COMUNE DI SASSARI

AUMENTO DI VOLUMETRIA IN IMPIANTO DI DISCARICA CONTROLLATA PER RIFIUTI NON PERICOLOSI

**Risposta alle osservazioni presentate da ARPAS (nota
n. 5095 del 16.2.2022) nell'ambito del Procedimento di
Verifica ad assoggettabilità a VIA**

Tale soluzione è illustrata nella tavola 07 Drenaggio acque meteoriche esterne, redatta dalla Bossich Geoengineering S.r.l., allegata al progetto autorizzato.

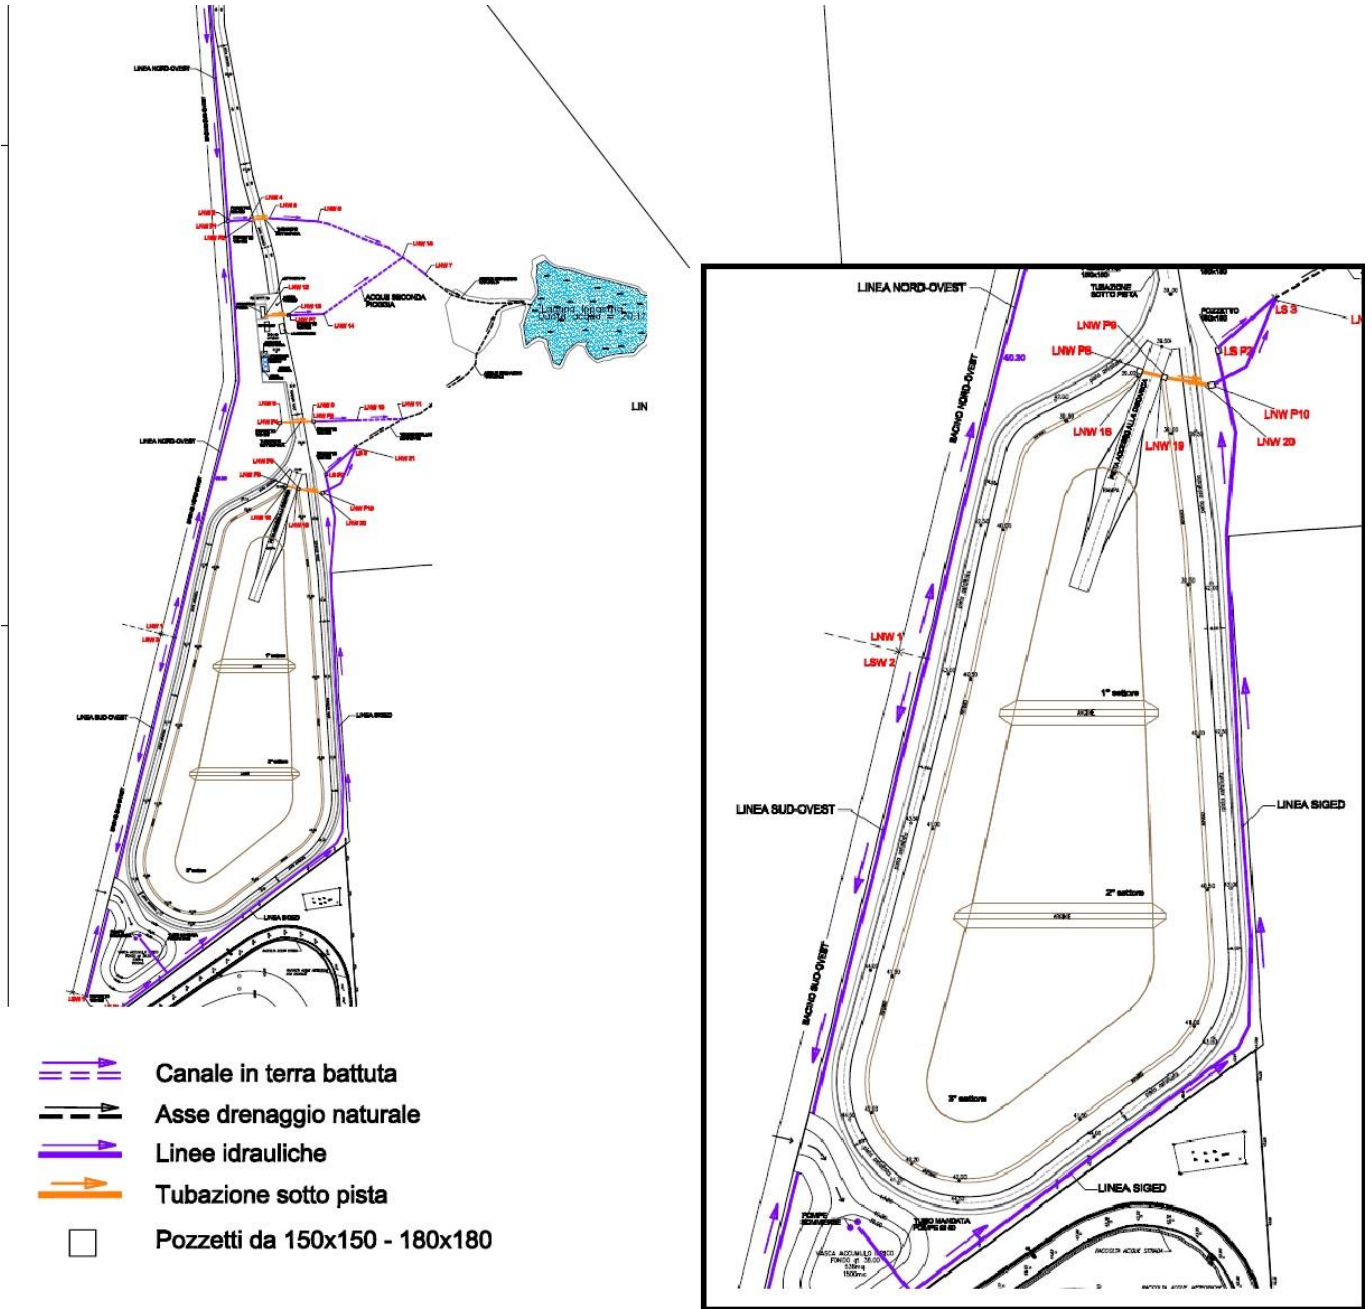
Nell'ambito del Procedimento di Verifica ad Assoggettabilità a VIA , con nota Prot. 5095 del 16.02.2022 ARPAS ha richiesto un approfondimento finalizzato a valutare la configurazione della discarica in funzione del ruscellamento delle acque meteoriche.

Per tale ragione è stata predisposta una rete di canalizzazioni perimetrali atte ad intercettare e convogliare le acque di ruscellamento. provenienti dai settori esterni alla discarica, verso la zona adibita allo scarico, individuata nella depressione interna al settore denominata "Laguna Ippastha".

Si evidenzia che l'aumento di volume richiesto andrà ad interessare unicamente la superficie già compresa all'interno del bacino di discarica esistente e quindi verificato e approvato in sede di autorizzazione dell'impianto generale della discarica.
